对 WYB-01 型故障分量发变组差动保护误动作的再讨论

摘要: 作者对文^{[1][3]}中对 WYB-01 型差动保护在葛洲坝二江电厂误动所作分析提出不同意见, 指出该装置在研制、生产、调试和整定方面存在的问题, 交流看法, 共同提高。

图1 故障分量差动保护的動作特性

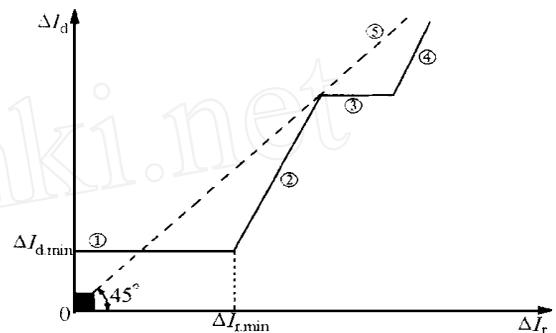
图1表示的動作特性一段与通常三相全电流的差动保护完全一样, 仅将 $I_{d \min}$ 和 $I_{r \min}$ 改为 $I_{d \min}$ 和 $I_{r \min}$, 很容易被读者接受认可。应该指出: 图1混淆了全电流差动与故障分量差动最基本的概念, 前者与负荷电流有关, 后者与负荷电流无关。全电流差动保护因为与负荷电流有关, 所以必须考虑 I_r 额定电流时, 由于互感器误差所产生的不平衡差流 $I_{unb.0}$, 为此必须设置最小動作电流 $I_{d \min} > I_{unb.0}$; 当 $I_r >$ 额定电流时, 为防止外部短路保护误动必须加入制动作用, 所以应设置最小制动电流 $I_{r \min} = (0.8 \sim 1.0) I_n$ 。现在讨论的是故障分量微机差动保护, 它只涉及故障分量电流, 与负荷状态

下的不平衡电流 $I_{unb.0}$ 根本无关, 何来 $I_{d \min}$ 和 $I_{r \min}$?

对图1的实线段和, 可以理解为将全电流的比率制动式差动保护特性不适当地移植到故障分量差动保护上, 已如前述。实线段可理解为差动速断保护; 但是实线段该如何理解呢? 若是一时疏忽, 可为什么在不同刊物上先后发表呢^[3]?

(2) 图1中实线动作特性是错误的, 它不是故障分量差动保护正确整定应有的特性 (如图1中的虚线, 黑色部分为动作盲区)。

《大型发电机变压器继电保护整定计算导则》(报批稿)关于故障分量纵差保护的動作特性如图1中的虚线所示, 其基本原理可参阅^[4]。

图 2 发变组差动保护的差电流接线方式(文^[1]图,主变一次接线有误)

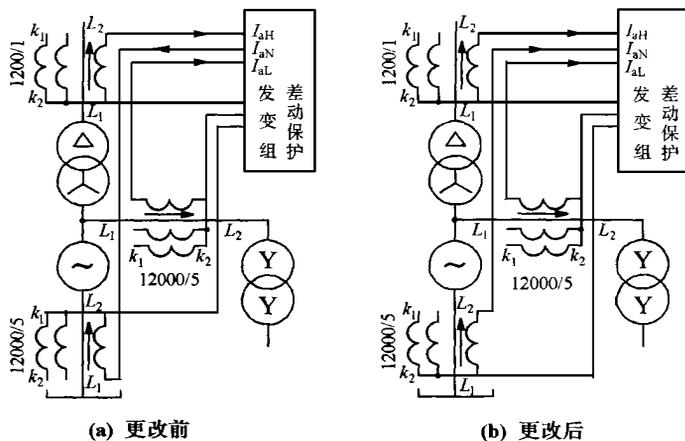
次接线由图 2(a) 改为图 2(b), 即将三侧中的一侧 (发电机中性点侧) 的互感器二次极性反接, 藉此使 两侧偏于时间轴一侧的不平衡电流相减, 达到显著减小差动不平衡电流, 这一点我们完全不能苟同!

众所周知,纵差保护的互感器二次必须严格按极性正确联接,确保在正常运行时差动电流理论上为零,正是图 2(b)是符合此要求的。但是图 2(a)却将图 2(b)的一侧 CT 二次由 K_1 端输出改为 K_2 端输出,其它均不变,差动保护怎能如此改接呢?除非原来接线图 2(a)本身就是错误的,图 2(a)的接线虽有误,但因只用故障分量电流,所以在正常负荷状态下并不误动。

(3) 决不可用更改二次极性的办法来达到减小因装置本身或其它问题所引起的不平衡电流。当然如果原来接线有错, 应该将错误的改正过来。停机状态下, 三侧三相电流的产生原因应查明。
